COMMISSION DE CONCERTATION : PROCES-VERBAL
Séance du 18 avril 2024

PV01	Demande de permis d'urbanisme introduite par BBR BELGIQUE S.P.R.L.
Objet de la demande	construire un ensemble de 3 immeubles de logements sur les lots P et R du permis de lotir "Quartier Erasmus" et sur le lot Q du PPAS "Chaudron".
Adresse	Allée des Jacinthes
PRAS	zone d'habitation à prédominance résidentielle.
PPAS	"CHAUDRON" du 20/10/2022. PL : (PL) 46084 du 05/05/2014.

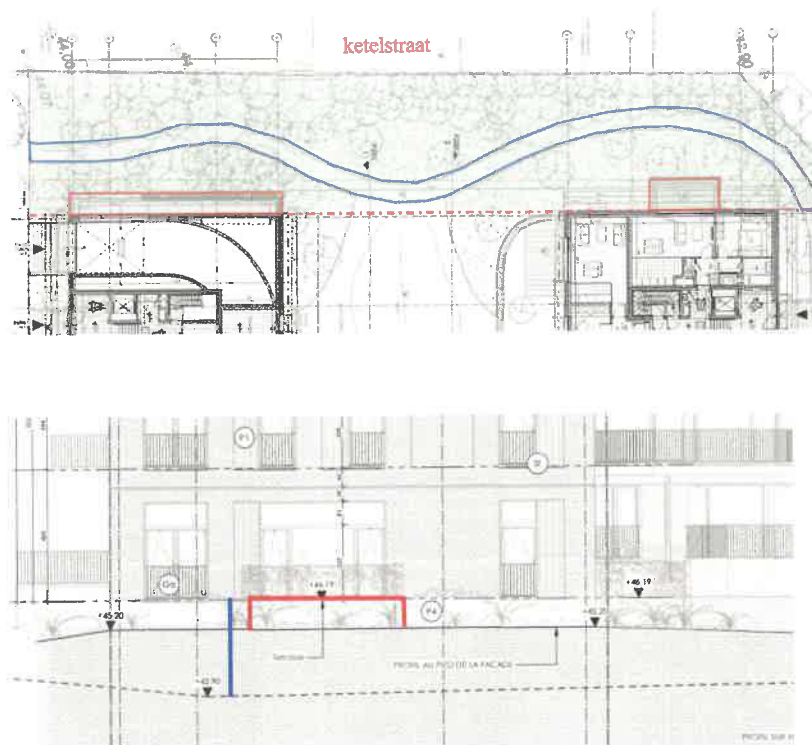
Op de plannen zien we echter dat er voor het **Lot P** een **Engelse koer** gecreëerd wordt langs de ingang van de parkeergarages en er een **verhoogd terras** (3m30 hoger dan de ketelstraat) gerealiseerd wordt aan appartement A.0.2. Tevens is er een **verharding (wegje)** aanwezig.

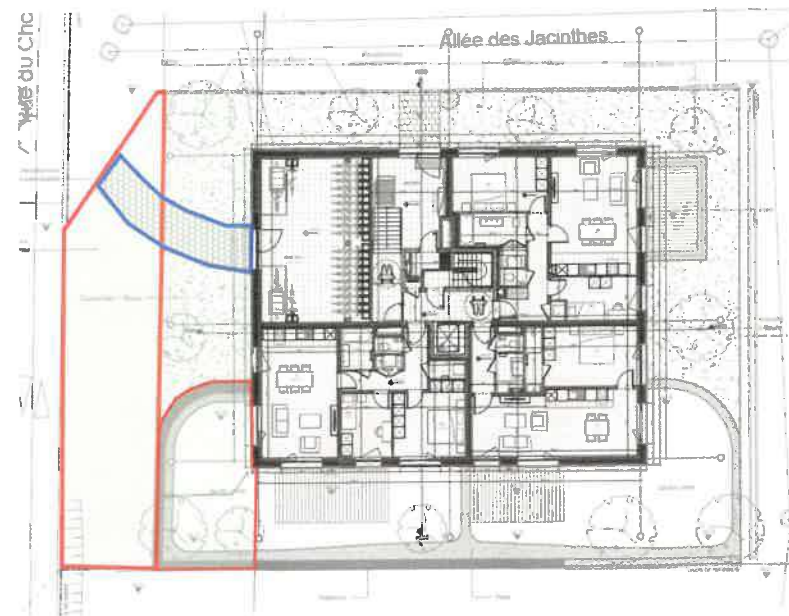
Voor het **Lot Q** zien we dat het talud (50cm) afgegraven wordt voor de **opstelling van de brandweerwagens**. Nochtans ligt het gebouw aan 2 zijden tegen openbare wegnis. Dit komt omdat er niet gekozen werd voor doorzonappartementen. Tevens wordt langs hier de **toegang voor de fietsenberging** voorzien. Daarnaast is er ook nog een verhoogde tuin aanwezig in de "couloir vert", afgeboord door schanskorven.

We vragen om het talud te respecteren en hier geen vreemde elementen in onder te brengen zoals muren, terrassen, opstelplaatsen, toegangen, wegjes, wadi's, regenwaterputten en andere. Dit om maximaal de kwaliteit van de groene wandeling en de ketelstraat te garanderen in zijn oorspronkelijk karakter.

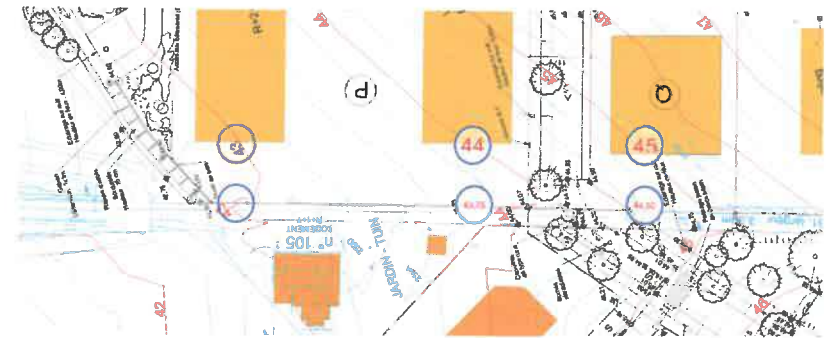
Het is zo dat het Lot P vanaf de ontwikkeling van de verkaveling verschillende vergunningsplichtige reliefwijzigingen heeft ondergaan waarvoor nooit een vergunning is verleend, zoals de stockage van afgegraven gronden van naastliggende loten (H).

Het huidige niet vergunde nivo is dus niet meer in overeenstemming met het originele nivo. Het huidige nivo ligt hoger dan het originele nivo. Wij vragen een herstel van het originele nivo.

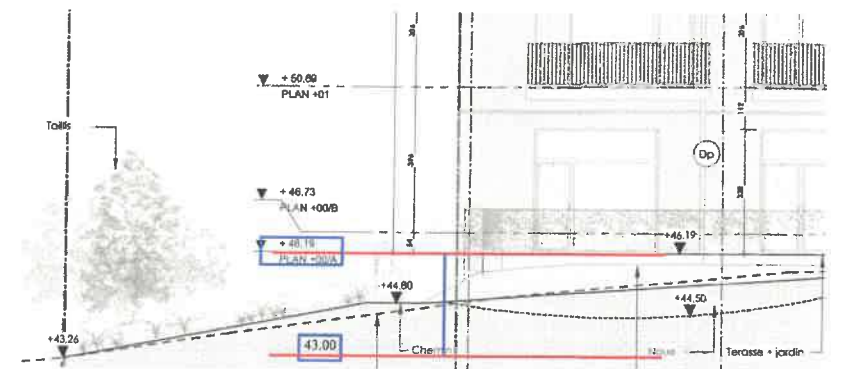
Voor het **Lot P, gevel 1** bevindt de nulpas zich op 46.19 en is het bestaande niveau 43.00, of een **verschil van 3.19m**.

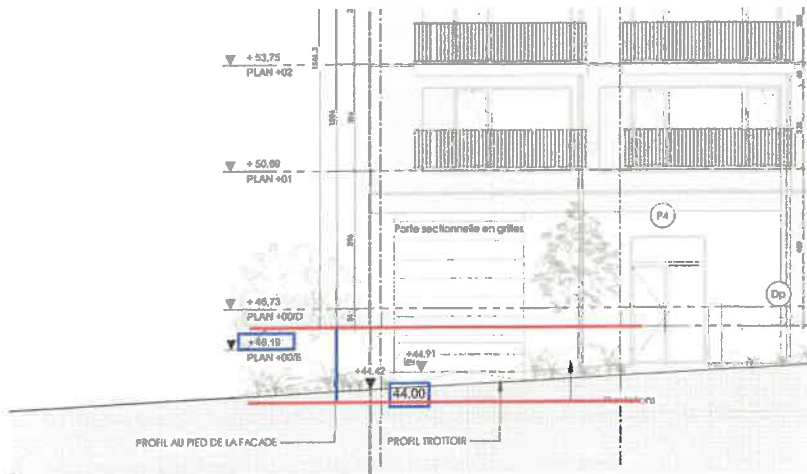
Voor het **Lot P, gevel 2** bevindt de nulpas zich op 46.19 en is het bestaande niveau 44.00, of een **verschil van 2.19m**.

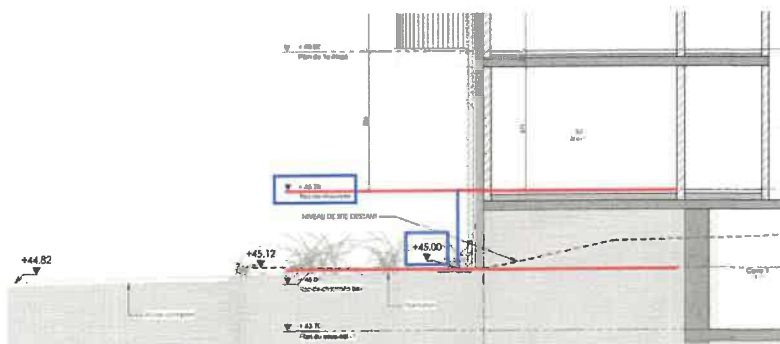
In de nieuwe plannen bevindt de nulpas voor het **Lot Q** zich op 46.76m en het niveau van het huidige talud zich op 45.00m, of een **verschil van 1.76m**.

Het zou logischer zijn om de nulpas op 45.00 te bepalen, doorzonappartementen te maken en twee lifschachten te voorzien waardoor je twee appartementen op 45.00m kan realiseren en de volgende twee op 46.76m kan realiseren. Het nivoverschil kan in de kelder opgenomen worden.

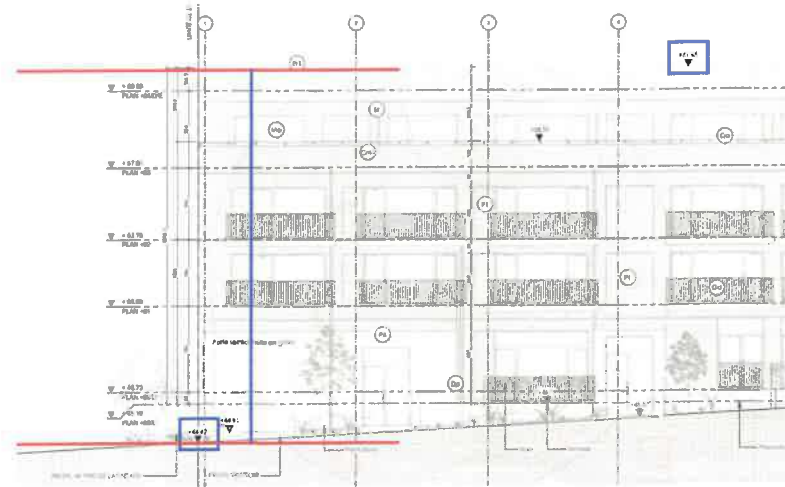
Het gelijkvloers verdiep dient minimum 2,80m onder plafond te zijn en maximum 3,20m tussen twee nivo's. Voor Lot P is er tussen 0 en 1 is de hoogte **4,50m** (niet ok), tussen 1 en 2 is de hoogte 3,05 (ok), tussen 2 en 3 is de hoogte 3,30m (niet ok) en voor het dakverdiep mag de hoogte maximaal 3,20m + 1,20m zijn, hier 4,60 (niet ok).

De maximale hoogte zou dus trottoir +0,25m +3,20m +3,20m + 3,20m +3,20m +1,20m = 14,25m. In de aanvraag is de hoogte 17,23m op de hoek aan de gevel met de ketelstraat, **3m hoger** dan men zou verwachten. Dit is omdat de aanvrager de hoogtebepaling vanaf het hoogste punt doet (tegen het Lot H).
